## Rundbrief des Stadtheimatspflegers Nr. 81

Realisierungswettbewerb Ludwig-Erhard-Haus:

### Fundierte Auseinandersetzung mit dem stadträumlichen Kontext?

1. Preis, rechts Rathaus. Foto: A. Mayer, Entwurf Reinhard Bauer, München.

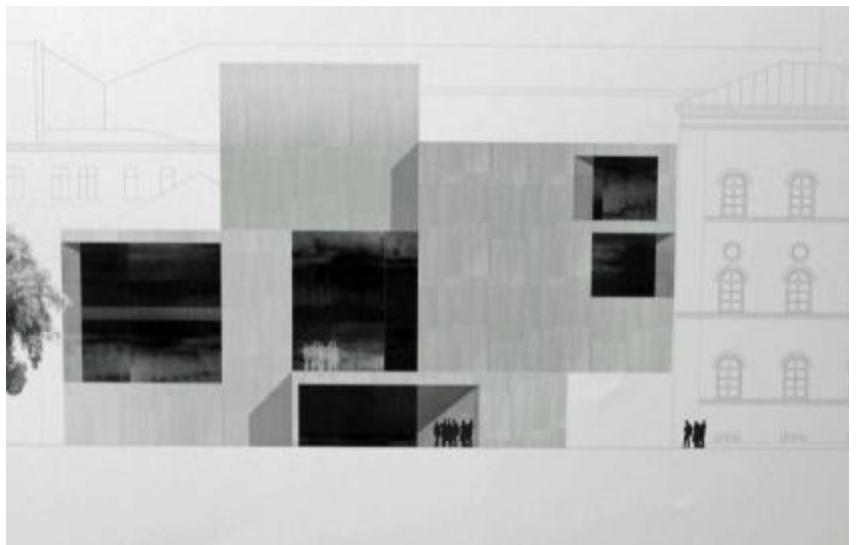
Die platzierten Entwürfe versuchen nur ansatzweise, sich zumindest vom Grundriss und vom Fassadenmaterial in das städtebauliche Umfeld zu integrieren - alle versagen dabei, eine dem Umfeld angepasste Fassadengestaltung zu präsentieren.

Die Frontfassaden der platzierten Entwürfe stellen überwiegend auf die Fernwirkung ab, die vor Ort aber kaum möglich ist. Die Anmutung wird deswegen noch deutlich unangenehmer sein, als die zeichnerischen Ansichten suggerieren.

Positiv wurde vermerkt: Gliederung der Parzelle (kein Monolith); günstige Anordnung der Erschließungsflächen, v.a. für Präsentationen; „Große Geste“ als besonderes Gebäude. Dem Umfeld hätte allerdings eine „kleine Geste“ besser gedient.
